## 改善箇所説明図

「非常開付きナイスキー」

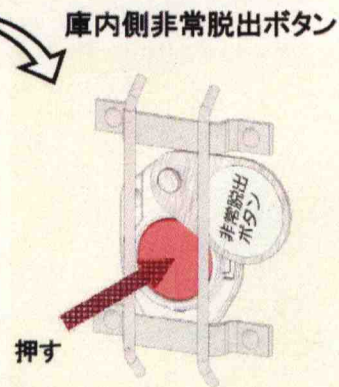
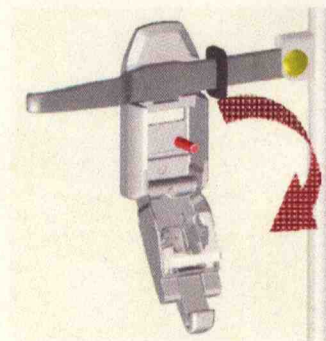
### 不具合発生箇所

バン型車両において、物品積載設備の積み卸し口のドアに取り付けられている非常脱出機能付きドアロック装置の構造が不適切なため、走行中の振動等により非常時の開錠機能が作動し、ドアロックが外れることがある。そのため、走行中にドアが開き、最悪の場合、積荷が落下するおそれがある。

全車両、当該ドアロック装置を対策品に交換する。
